PROVINCIA DI TRENTO
COMUNE DI CAVEDAGO

**VARIANTE n.1/24 NON SOSTANZIALE
PER OPERE PUBBLICHE AL
PRG DI CAVEDAGO - 2024**

RELAZIONE ILLUSTRATIVA

PARERE DEL SERVIZIO URBANISTICA E TUTELA DEL PAESAGGIO

Var. 2

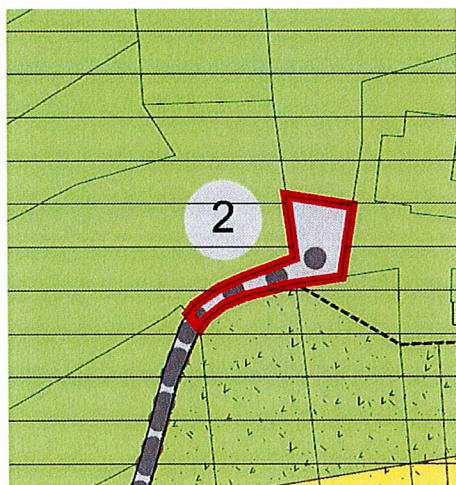
La variante n. 2 individua un tratto di strada esistente in area agricola di pregio come viabilità locale di potenziamento, in continuità con la restante parte dello stesso tracciato e quale riconoscimento dello stato dei luoghi. Si rileva che la modifica prevede anche l'introduzione, alla fine del tratto stradale, di un'ampia superficie con la medesima destinazione urbanistica che pare eccedere rispetto al tracciato esistente. Si richiede un approfondimento in merito a quanto rappresentato.

Variazione cartografica consistente nella trasformazione di una modesta superficie attualmente ricadente in area agricola di pregio in Strada locale di progetto "Lp". Come documentano le fotografie riportate di seguito, si tratta di una modifica di tipo "ricognitivo" per quanto attiene al tratto finale di strada già esistente che costituisce l'unico accesso alla casa d'abitazione P.ed. 247. L'ulteriore estensione su prato della destinazione "Lp", è essenziale quale spazio di manovra per i mezzi pubblici che devono potere transitare in sicurezza anche per le operazioni di ordinaria manutenzione. In definitiva la presente variante conclude la previsione urbanistica vigente del tratto di strada in oggetto, che ai fini della concreta usufruibilità risulta essere incompleta.

Var. 4

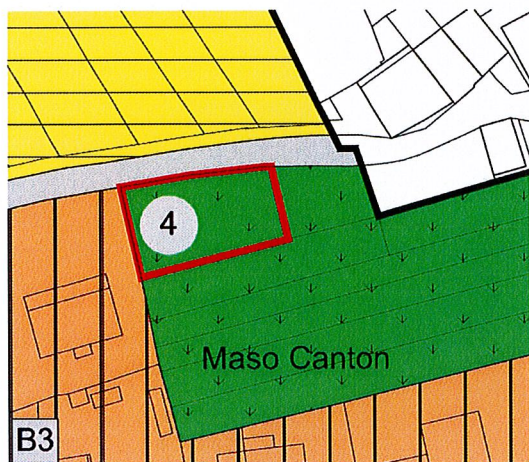
Si evidenzia che quanto riportato nel documento di autovalutazione in merito alla coerenza con le previsioni del PRG riguardo la "Dotazione di servizi ed attrezzature pubbliche" non è del tutto coerente con quanto riportato in relazione illustrativa. Il documento va integrato rispetto alla riduzione di spazi a parcheggio pubblico e alla conseguente verifica dello standard urbanistico.

Due modifiche riguardano la trasformazione di aree destinate a parcheggi pubblici. La variante n. 4 provvede a stralciare, su richiesta del proprietario, una previsione di parcheggio pubblico rimasta inattuata a dieci anni dal suo inserimento nel piano. La variante n. 5 prevede invece la trasformazione di un'area a parcheggio pubblico di progetto in area a servizi pubblici attrezzati con destinazione "area ecologica". La previsione risponde, secondo quanto riportato, a una necessità contingente e l'Amministrazione ritiene che la morfologia del lotto non sia adeguata all'effettiva attuazione della previsione a parcheggio.

Con la presente variante l'Amministrazione comunale intende eliminare la previsione a parcheggio pubblico a valle di maso Canton che come accennato al capitolo 3, sconta ormai i dieci anni dall'inserimento. Il proprietario del lotto, in considerazione della mancata attuazione di tale previsione urbanistica ne ha quindi richiesto il ripristino in area a verde privato. L'accoglimento di tale istanza, con eliminazione della previsione del parcheggio e ripristino dell'area a verde privato, in continuità con l'area limitrofa, risolve il problema del vincolo preordinato all'esproprio che non può essere sostenuto ulteriormente.

Sotto il profilo del **dimensionamento dei parcheggi**, secondo le disposizioni di cui al Decreto interministeriale 2 aprile 1968, n. 1444, si prescrivono 2,5 Mq di parcheggio per residente/abitante. I residenti a Cavedago secondo l'ultimo dato demografico aggiornato al 2023 raggiungono i 577 abitanti che moltiplicati per il suddetto indice determinano una dotazione minima complessiva di parcheggi nell'ambito comunale pari a Mq 1.442,5.
